Vorlage Federführende Dienststelle: Fachbereich Stadtentwicklung und Verkehrsanlagen Beteiligte Dienststelle/n:	Vorlage-Nr: FB 61/0490/WP17 Status: öffentlich AZ: Datum: 27.06.2016 Verfasser: Dez. III / FB 61/100						
Raumordnungsverfahren Gasfernleitung Zeelink I - Stellungnahme der Stadt Aachen							
Beratungsfolge: TOP: __ <table border="0" style="width: 100%;"> <tr> <td style="width: 20%;">Datum</td> <td style="width: 30%;">Gremium</td> <td style="width: 50%;">Kompetenz</td> </tr> <tr> <td>06.07.2016</td> <td>B 4</td> <td>Kenntnisnahme</td> </tr> </table>		Datum	Gremium	Kompetenz	06.07.2016	B 4	Kenntnisnahme
Datum	Gremium	Kompetenz					
06.07.2016	B 4	Kenntnisnahme

Raumordnungsverfahren Gasfernleitung Zeelink I – Stellungnahme der Stadt Aachen

Raumordnungsverfahren für die Erdgasfernleitung ZEELINK I: Stellungnahme der Stadt Aachen - Entwurf

Laufende Bebauungsplanverfahren innerhalb der Zeelink-Trassenvarianten

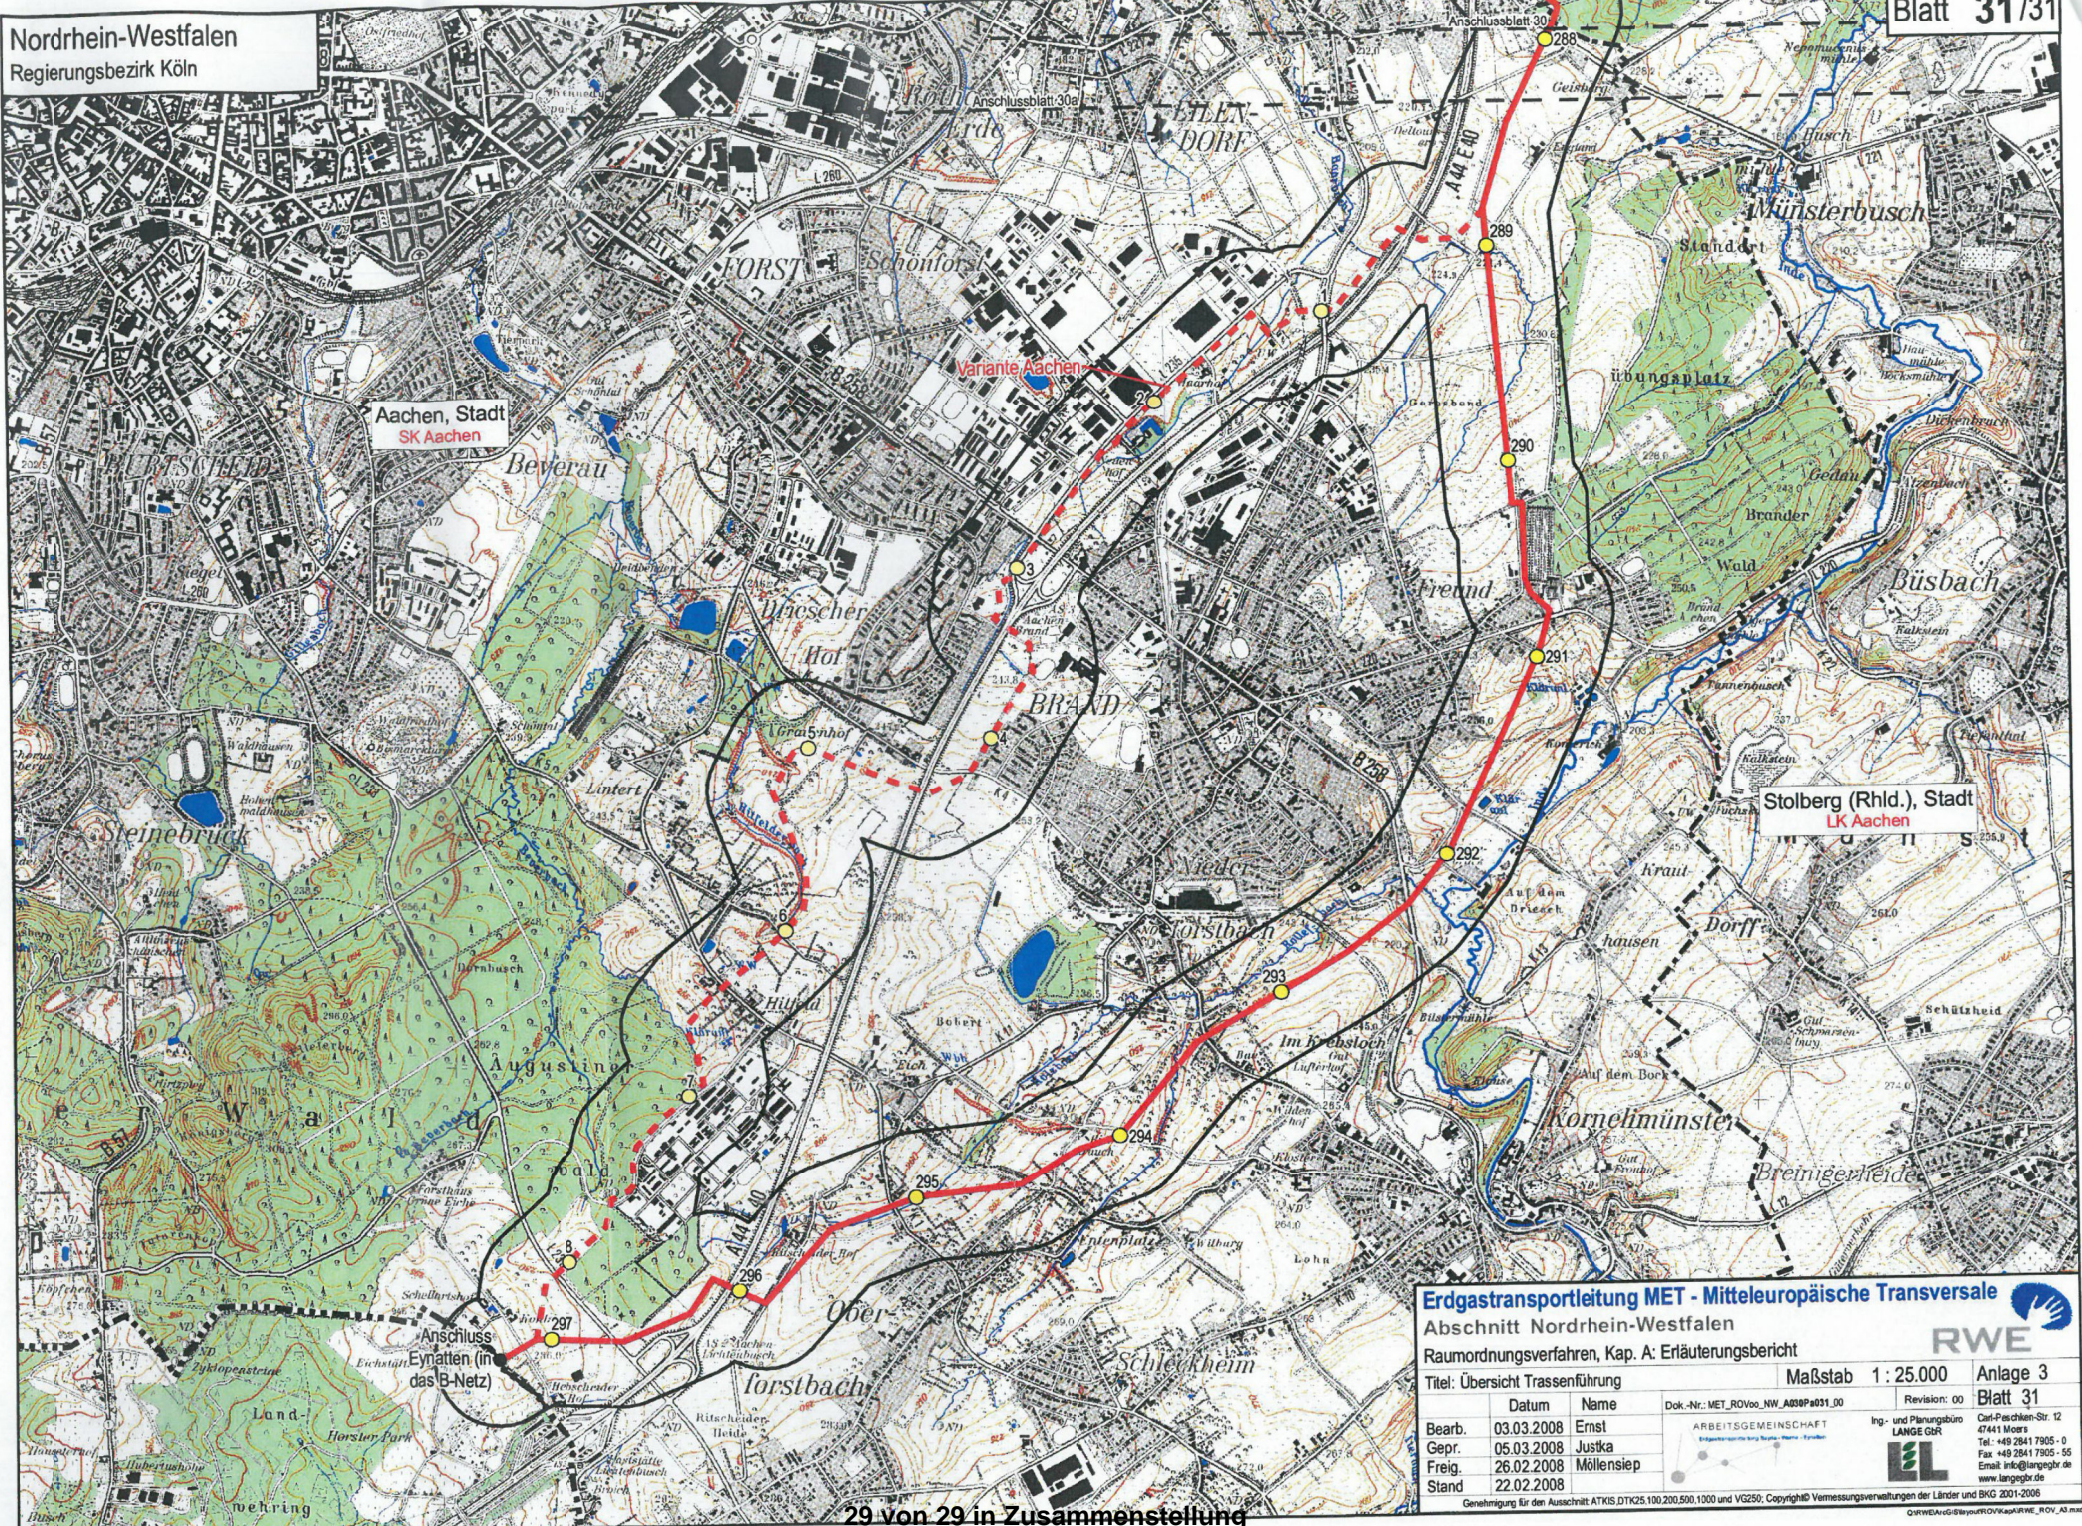
Sowohl der Vorzugskorridor, als auch die Variantenkorridore überlagern die Geltungsbereiche laufender Bebauungsplanverfahren. Um hieraus resultierende Konflikte zu vermeiden sollten die betroffenen Bebauungsplanflächen berücksichtigt werden. Eine Kartendarstellung der betroffenen Verfahren ist als Anlage 2 beigefügt.
